# ALPS処理水希釈放出設備及び関連施設の新設について

2022年3月18日

東京電力ホールディングス株式会社

## ALPS処理水審査会合における指摘事項※に対する回答

### ②-1. ALPS処理水のトリチウム濃度の確認について

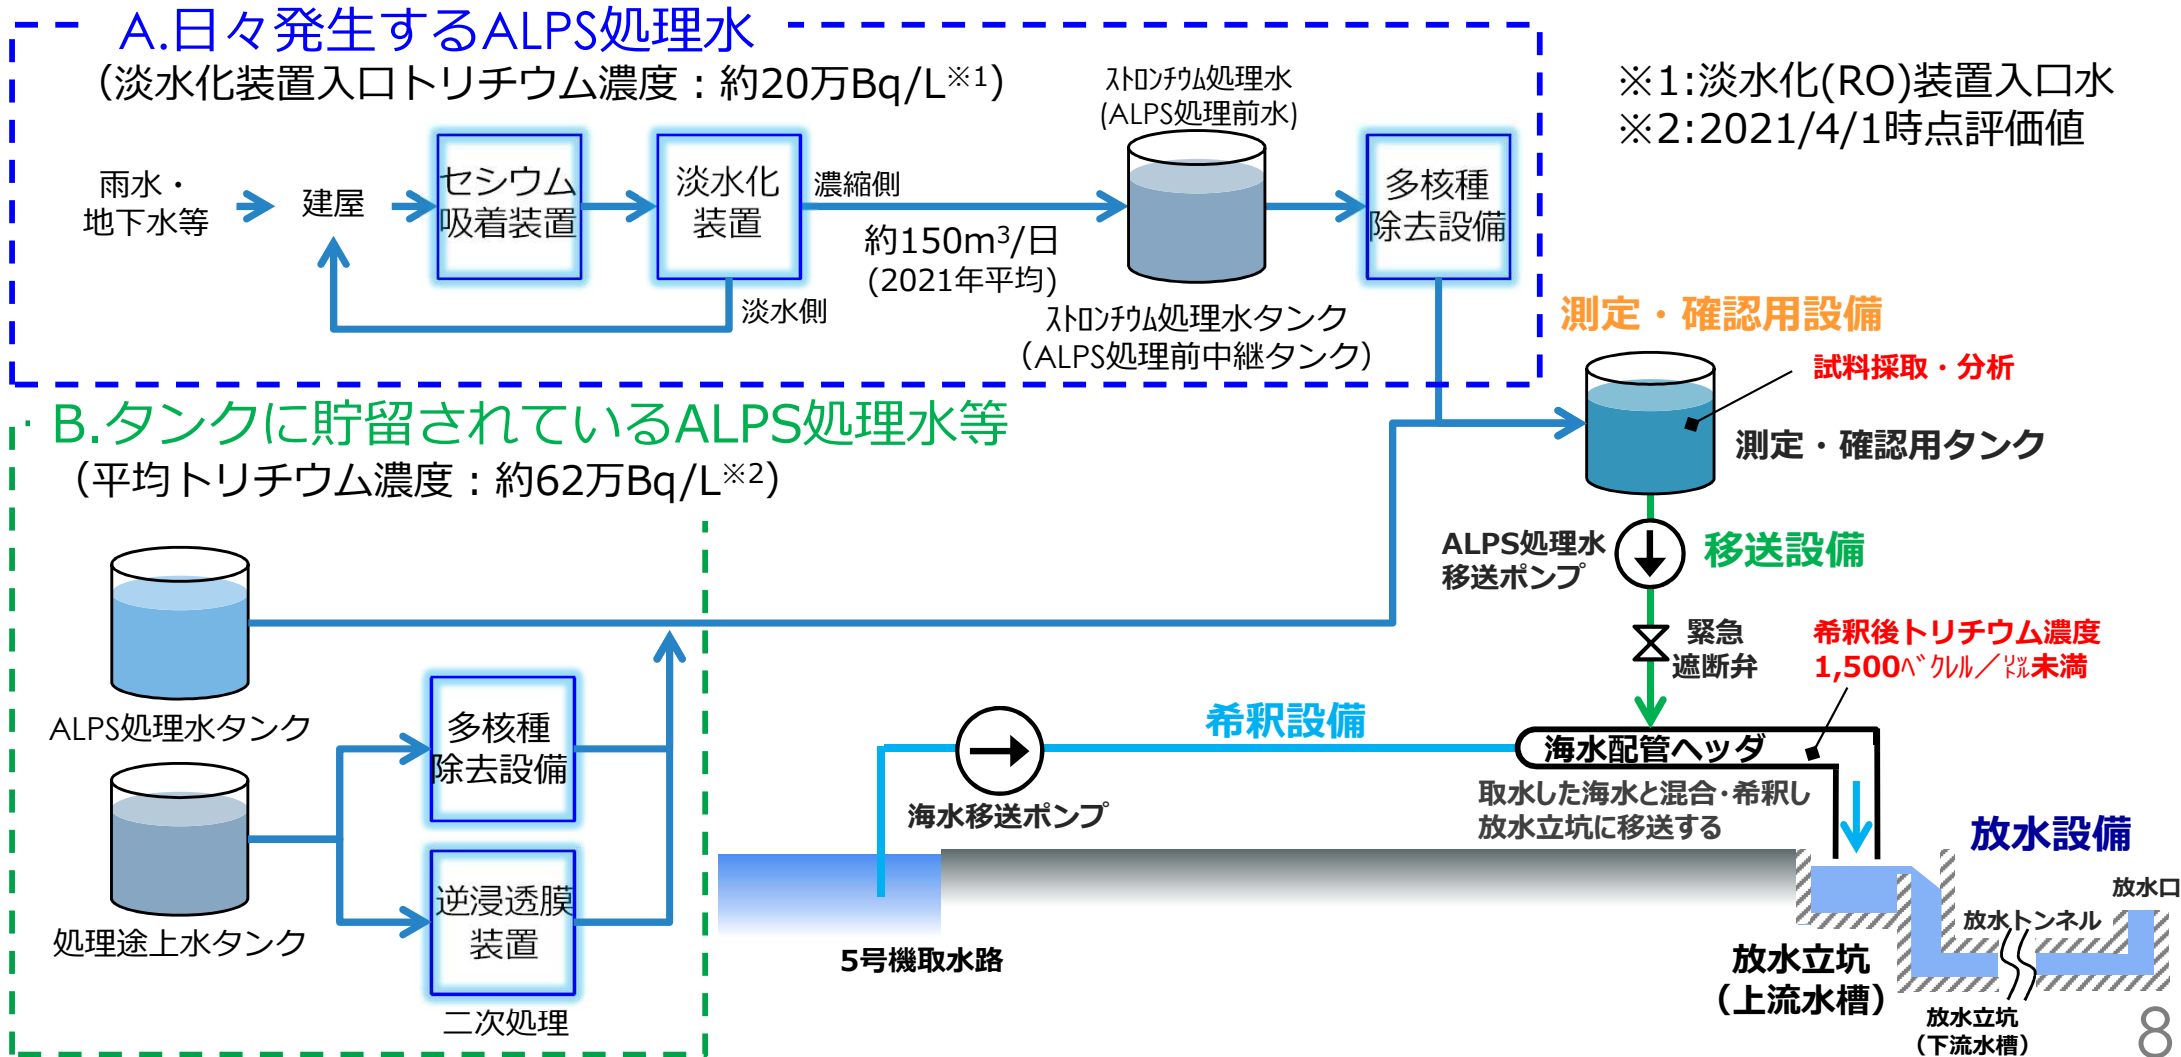
- 分析の運用手順と移送/希釈設備の運用手順との関係において、トリチウム濃度はどの段階でチェックするか等、整理して説明すること。

- ALPS処理水の海洋放出にあたって、トリチウム（H-3）濃度を確認するタイミングは2回ある。
  - ① 毎年度、当該年度のトリチウム放出量の計画策定に当たり、「A.日々発生するALPS処理水」、を放出しながら、22兆Bq/年を下回る水準で「B.タンクに貯留されているALPS処理水等」を放出する計画であるが、計画策定時に、それぞれのトリチウム濃度を確認する（次頁参照）。
  - ② 海洋放出前に測定・確認用設備において、H-3及びH-3以外の放射性物質を分析し、H-3以外の放射性物質が放出基準を満足していることを確認するとともに、H-3濃度を低減させるため、希釈設備にて海水で希釈した上で排水する（実施計画：Ⅲ-3-2-1-2）。
- 上記の通り、海洋放出前（測定・確認工程／分析工程）にて、H-3以外の放射性物質は放出基準を満足しているか確認し、H-3は海水希釈のための流量調整及び、放出計画策定時と実績の比較に使用する計画。

### 【参考】循環攪拌実証試験の試験結果 (1/3)

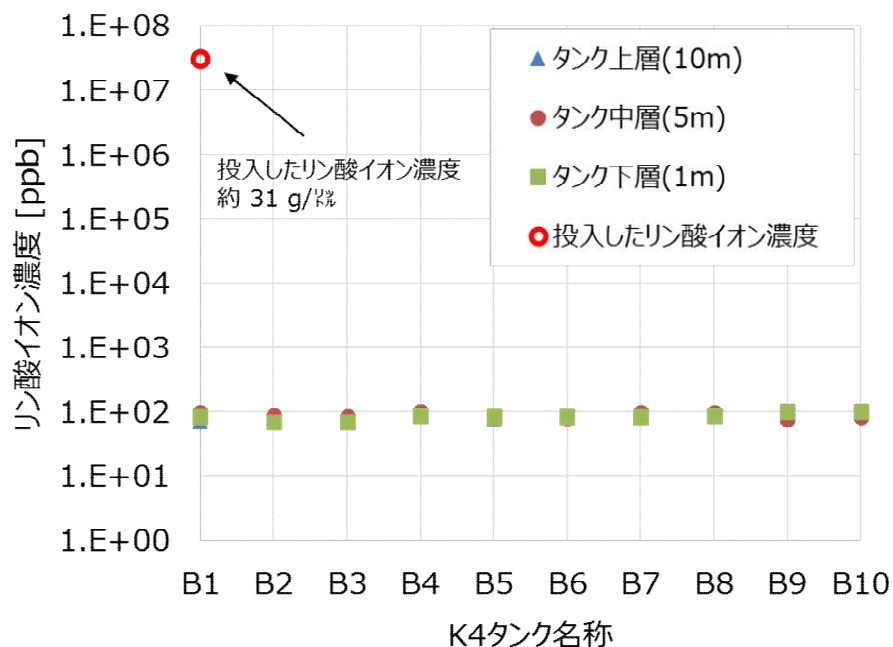
- 第三リン酸ナトリウムを使用した循環攪拌実証試験の結果のばらつきについて、試験条件（循環ポンプの流速等）に関する考察をした上で、そのばらつきをどのように設計又は運用上考慮するのかについて説明すること。

タンク名称	タンク上層(10m)	タンク中層(5m)	タンク下層(1m)	平均値
K4-B1	69.0	98.0	84.0	83.7
K4-B2	82.0	88.0	69.0	79.7
K4-B3	68.0	85.0	71.0	74.7
K4-B4	85.0	101.0	87.0	91.0
K4-B5	79.0	82.0	85.0	82.0
K4-B6	84.0	82.0	85.0	83.7
K4-B7	82.0	99.0	85.0	88.7
K4-B8	89.0	98.0	88.0	91.7
K4-B9	83.0	77.0	102.0	87.3
K4-B10	95.0	85.0	101.0	93.7

全体の平均値：86ppb

標準偏差：9ppb

相対標準偏差：10.5%

### 【参考】 海水配管内の混合希釈の不確かさ(1/2)

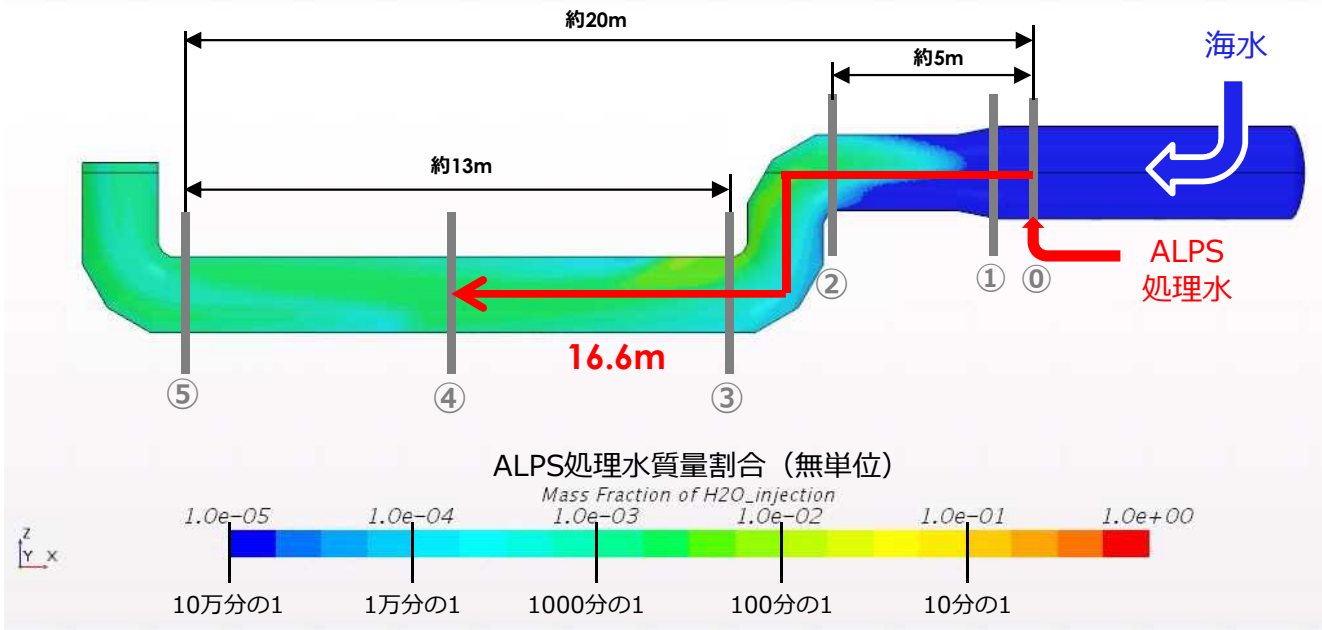
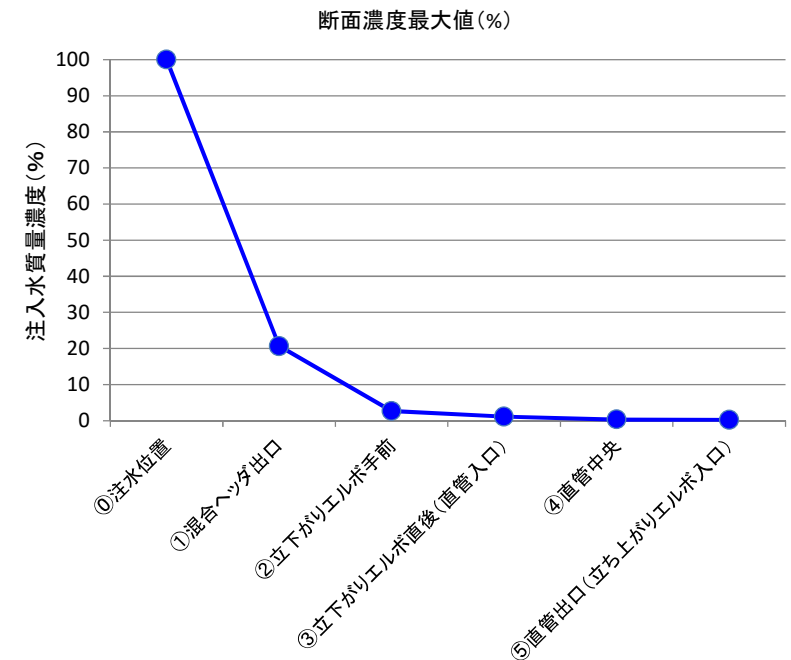
- 海水配管の形状変更後の混合希釈シミュレーションの再解析について、解析条件（ALPS処理水流量、トリチウム濃度等）の考え方やそれらの不確かさの影響を説明すること。
- 海水希釈後のトリチウム濃度（運用値）の設定に当たっては、1,500Bq/Lに余裕を持って設定しているが、トラブル等の発生により過渡的に計画以上のALPS処理水を放出するとなった場合を見据えて、あらかじめ設定値の上限値を評価すること。

- 流体解析により海水配管内の各断面における注入したALPS処理水の質量濃度を計算
  - 海水流量34万m<sup>3</sup>/日、ALPS処理水流量500m<sup>3</sup>/日の評価であり、**理論質量濃度は0.14%** 1.64倍 (暫定)
- 各断面におけるALPS処理水の質量濃度の最大値から混合希釈が進む状況进行评估
  - ④直管中央以降は、ALPS処理水の質量濃度最大値が1%を下回る値となっており、概ね混合希釈が進んだと判断

名称	断面濃度最大値 (%)
① 注入位置	100
① 混合ヘッダ出口	20.6
② 立下りエルボ手前	2.65
③ 立下がりエルボ直後 (直管入口)	1.10
④ 直管中央	0.30
⑤ 直管出口 (立ち上がりエルボ入口)	0.23

### ⑤-3. ALPS処理水希釈放出設備の設計の考え方 (2/3)

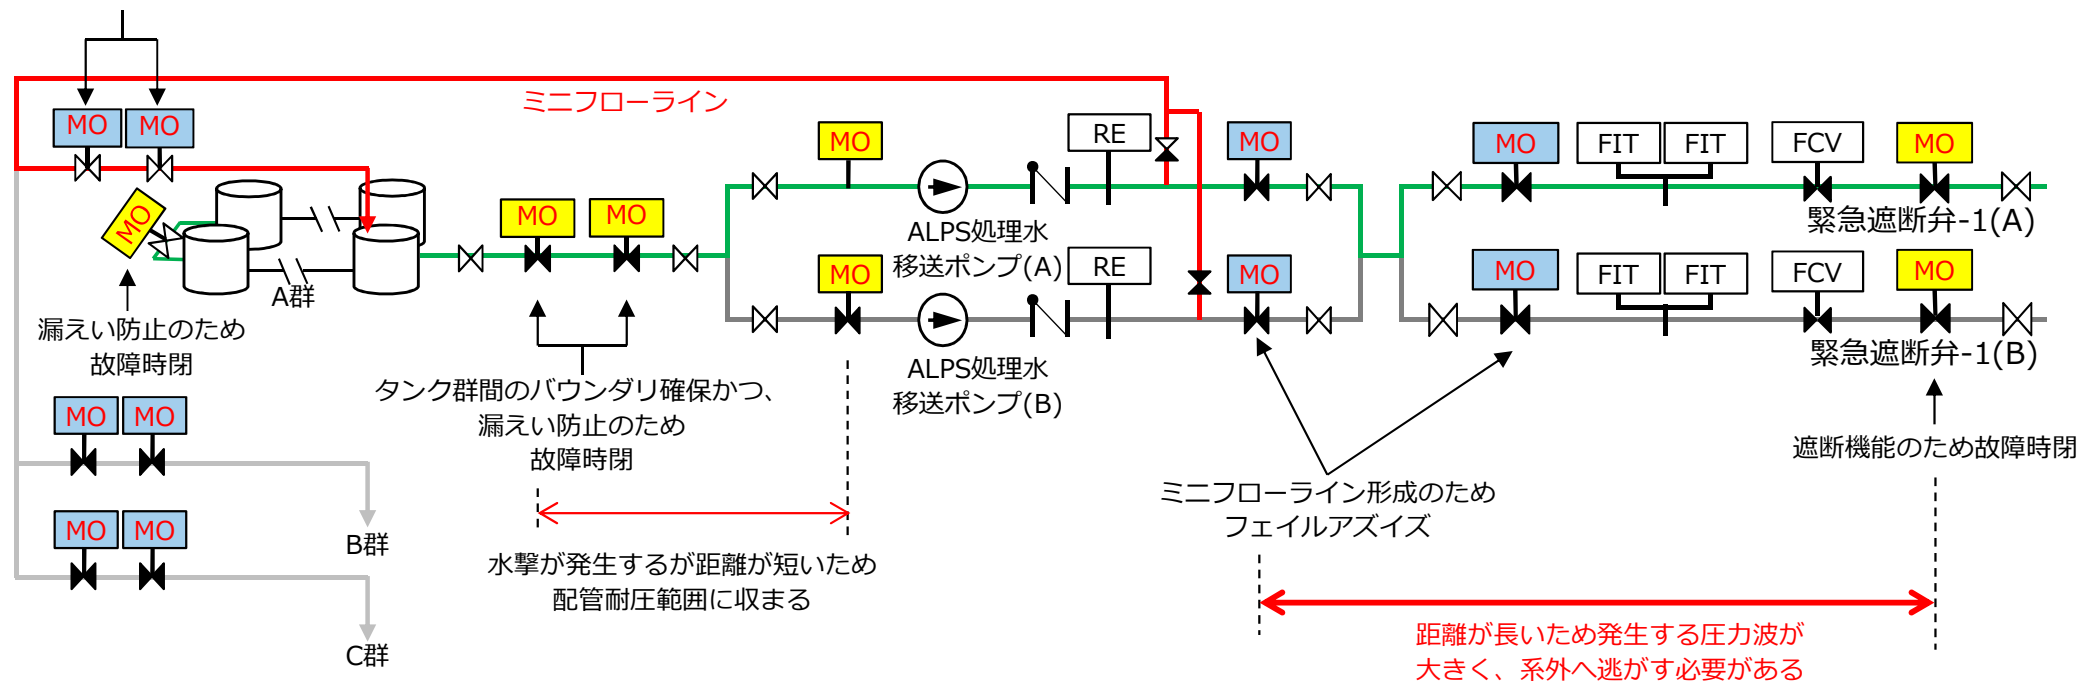
- ALPS処理水移送ポンプ出口に設置するミニフローラインの接続先を測定・確認用タンクとした理由を示すこと。
- 弁本体のみならず、異常事象に対処するために必要な検出器や電気信号系を含めて、最も厳しい単一故障を仮定する機器等を示すこと。

- 一方、外部電源喪失等により、フェイルクローズ機能を持つ緊急遮断弁-1 (MO弁) 及び同型弁が同時に閉止してしまうと、移送経路の一部は発生する圧力波が配管の耐圧値を超えてしまうため、ミニフローライン経路確保のため、下図の通り、動作条件を変更する。

事象発生時の水撃防止かつ、タンク群間のバウンダリ確保のためフェイルアズイズ

MO	フェイルクローズ
MO	フェイルアズイズ

### ⑥-2. 震災後の福島第一原子力発電所での漏えい事象

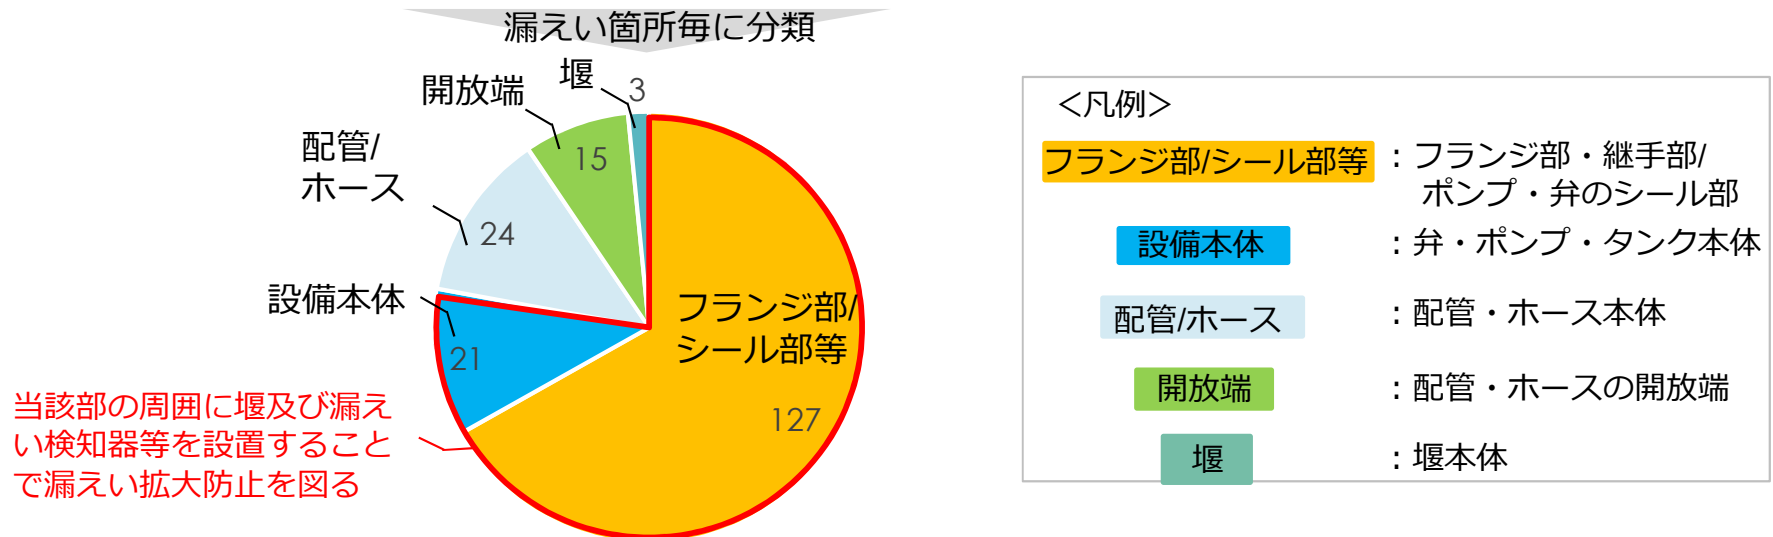
- 静的設備の故障等が発生した場合には堰及び漏えい検知器の設置、巡視点検等により、意図しない形でのALPS処理水の放出が防止できるとしているが、漏えい量等を適切に設定することにより、その対策に妥当性があることを定量的に示すこと。

- 震災以降、福島第一原子力発電所で発生した漏えい事象は、フランジ部/シール部等、設備本体からの漏えいが最も発生する可能性が高い事象となっている（下図参照）。
- このため、ALPS処理水希釈放出設備ではフランジ部/シール部等、設備本体からの漏えい拡大防止を図るため、当該部の周囲に堰及び漏えい検知器を設置する計画。

福島第一の周辺海域で計算したCs-137の年間平均濃度をモニタリング結果と比較した図

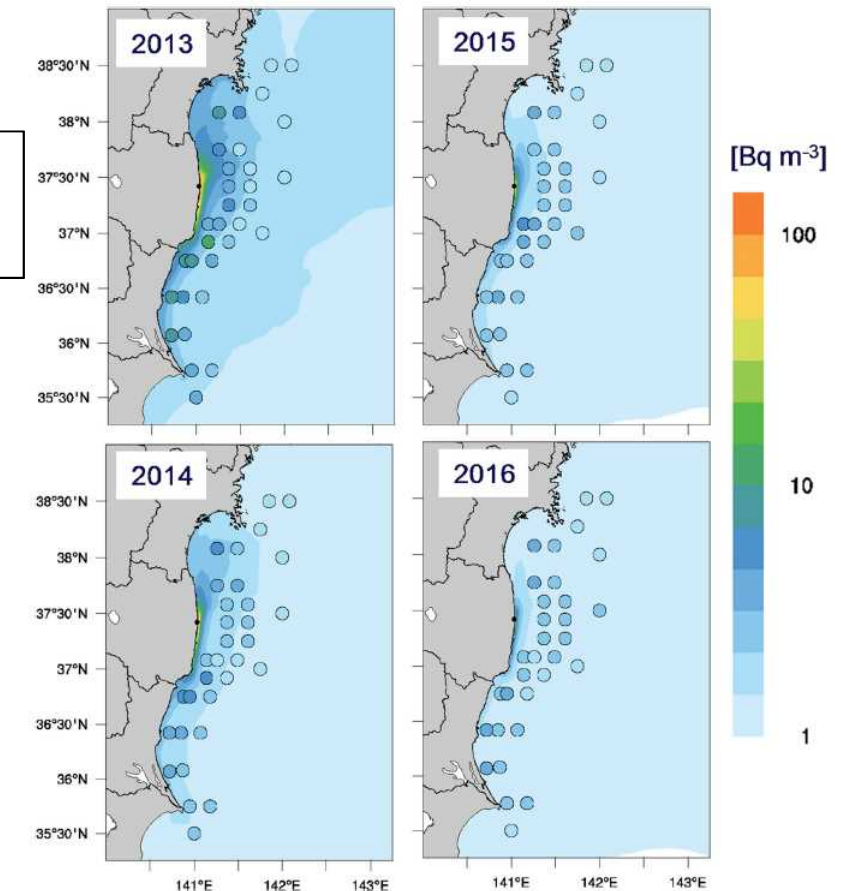
- 海洋拡散モデルが、福島第一原子力発電所近傍の海域に適用できることの妥当性について、根拠とともに説明すること。

- 海域における拡散計算に使用したモデルは、福島第一原子力発電所事故によって漏えいしたセシウムの拡散について再現計算に使用したモデルを使用した。
- 当時の気象、海象の実データを使用して、セシウム濃度の再現計算を実施し、実際のモニタリングデータとの比較によって再現性が高いことを確認したモデル※。

### 放水口周辺の濃度分布について

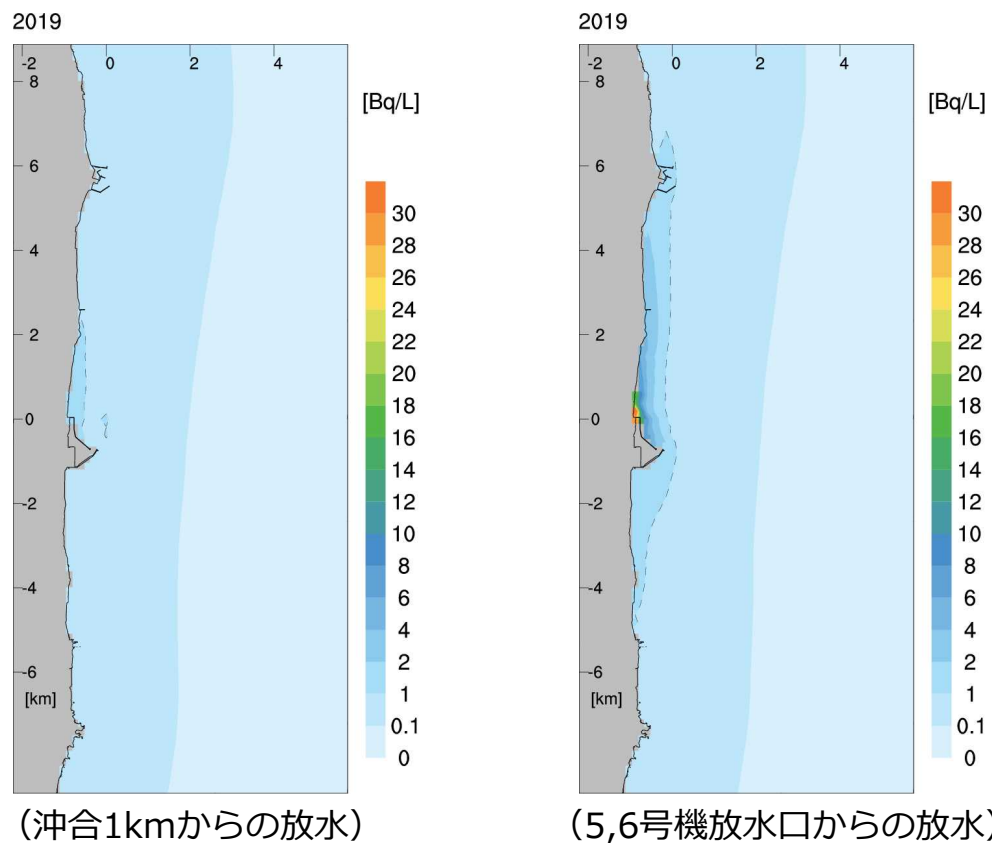
- 海洋拡散モデルについて、ALPS処理水を放出する際に海水をかき混ぜてしまい、鉛直混合が活発化することが懸念されるため、それが起こりえる可能性と影響について示すこと。
- トリチウム濃度の鉛直断面図に反して、被ばく評価に使用したトリチウム濃度は最上層での値が最下層での値の倍になっていることについて、考え方を示すこと。

- 放射線影響評価報告書で使用したトリチウムのシミュレーションモデルは、広域における移流、拡散の状況を再現するモデルであり、放水口付近の物理的な流れは再現していない。
- そのため、断面図で分かるとおり、放水口に近い海底付近の濃度が周囲よりも高くなっているものの、放水口直上の濃度はあまり上昇していない。
- 一方、実際の放出の際には上方に向かって放出されることから、上昇する際に周囲の海水を巻き込みながら、混合希釈が進むものと考えられる。
- ただし、放出されるALPS処理水はあらかじめ海水で100倍以上に希釈されることから塩分や比重は周囲の海水とかわらず、放水口付近の濃度分布に若干の違いはあっても、放水口から離れた場所での拡散は、シミュレーションの結果と大きな違いは生じないものと考えられる。
- この点は、報告書参考Fに示した放水位置の違いによる拡散シミュレーション結果の比較からも確認できる。5,6号機放水口から表層放水した場合の10km×10kmの年間平均濃度は、沖合1km海底から放水した場合の5.6E-02Bq/Lに対して6.6E-02Bq/Lと2割程度の違いにすぎない。
- 一方、上方への流れを考慮しない条件でも、シミュレーションによる計算結果から算出した10km×10kmの平均濃度が、放水口付近と逆に上層が高い濃度となっているのは、周辺海域が沖合に向かって緩やかに深くなっており、沖合海底では表層と比べて濃度低下が著しいためである。

トリチウム水摂取のICRPモデル  
(UNSCEAR2016<sup>※3</sup>附属書Cより引用)

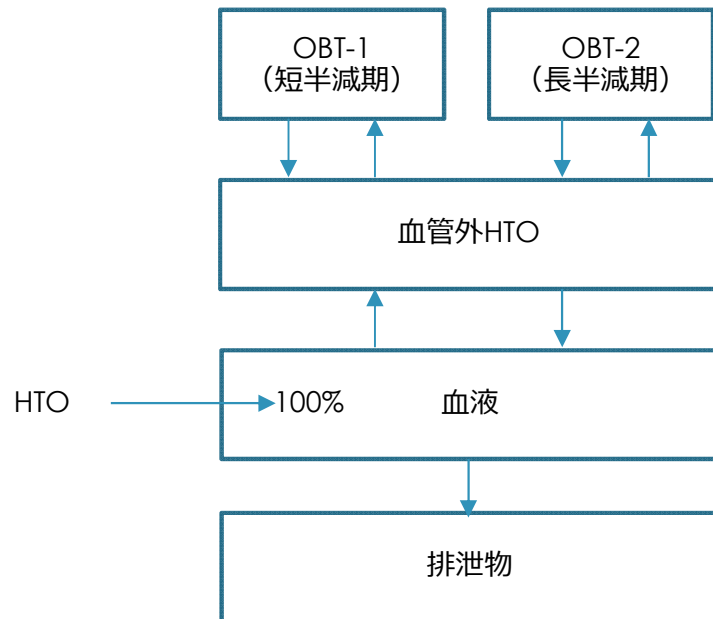
- トリチウムの線量換算係数について、トリチウム水（HTO）と有機結合型トリチウム（OBT）の存在割合に対する考え方を説明するとともに、その存在割合については、根拠となる参考文献等を示すこと。

$$0.9 \times 1.8E-11 [\text{Sv/Bq}] + 0.1 \times 4.2E-11 [\text{Sv/Bq}] = 2.0E-11 [\text{Sv/Bq}]$$

全量がトリチウム水の場合と比べて、トリチウムによる被ばくが、1割程度増加する可能性があるが、被ばく全体に占めるトリチウムの割合はわずかであり、被ばく評価結果への影響はごくわずかである。

### 港湾の海水中の放射性物質の影響（港湾のCs-137濃度の状況）

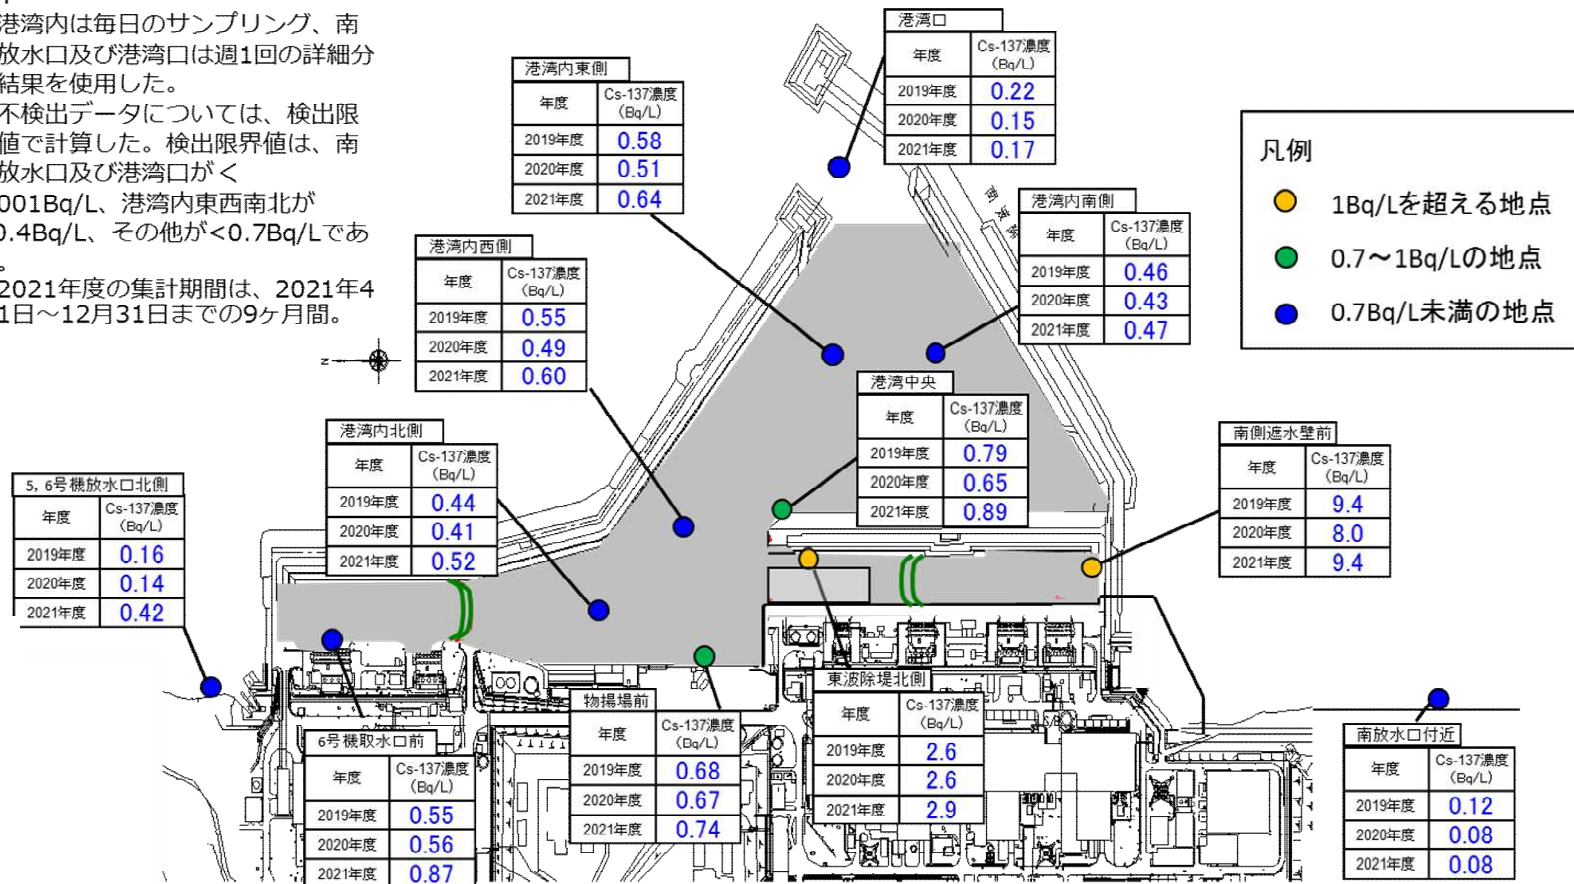
- 海洋放出設備により港湾内の海水中に含まれる放射性物質濃度の分布を変えることになるため、その影響について放射線環境影響評価に含めること。

- ALPS処理水の希釈用海水は、5号機取水口から取水する計画であるが、港湾内の海水濃度は周辺海域の海水よりも若干高い放射性物質濃度となっていることや、港湾内の海底土等の影響を考慮し、5/6号機放水口北側から海水を引き込む計画である。
- 港湾のCs-137濃度の現状は下図の通り。1～4号機取水口付近の濃度が高く、港湾口や5,6号機側に向けて1～4号機取水口付近から遠ざかると濃度が低下している。
